不 具 合 箇 所 説 明 図 ①

<不具合の状況>

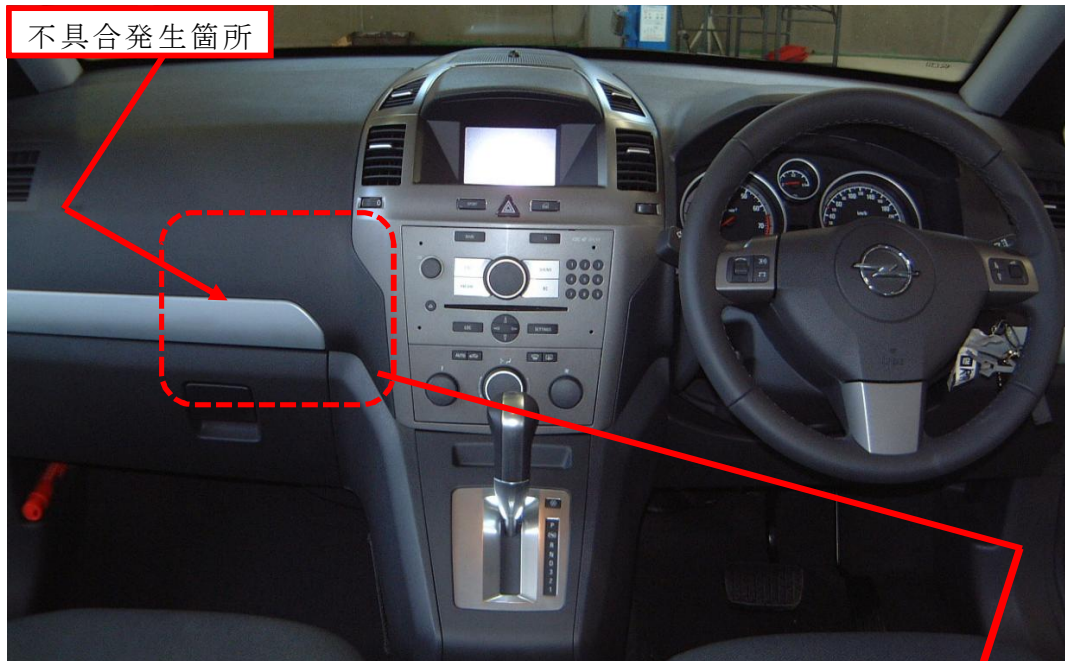
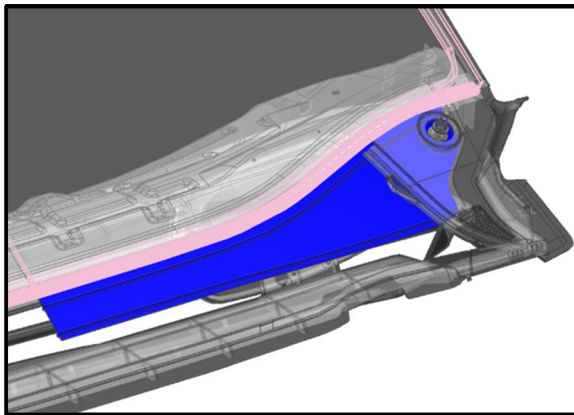
- ① エアコンのブロアモーターハウジングにおいて形状が不適切なため、当該ハウジング部に浸入した雨水が溜まることがある。そのためブロアモーター軸部分が腐食してモーターの動きが重くなり、回路内の電流値が上昇することでブロアモーターハウジングが溶け、最悪の場合、火災に至るおそれがある。

- ① 全車両、ウォーターデフレクターを追加し、ブロアモーターを対策品に交換する。なお、水の浸入形跡がある場合、エアコンフィルターを新品に交換する。

不 合 箇 所 説 明 図 ②

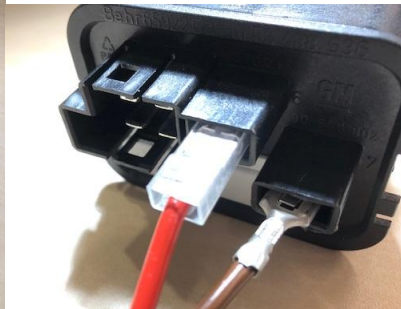
- ② エアコンのブロアモーターにおいて、配線のコネクタの形状が不適切なため、メーカー指定外のレギュレーターを使用すると、当該レギュレーターと配線が接触不良状態となることがある。そのため、コネクタ部が発熱し、最悪の場合、火災に至るおそれがある。

- ② 全車両、レギュレーターを新品に交換し、配線を対策品に交換する。
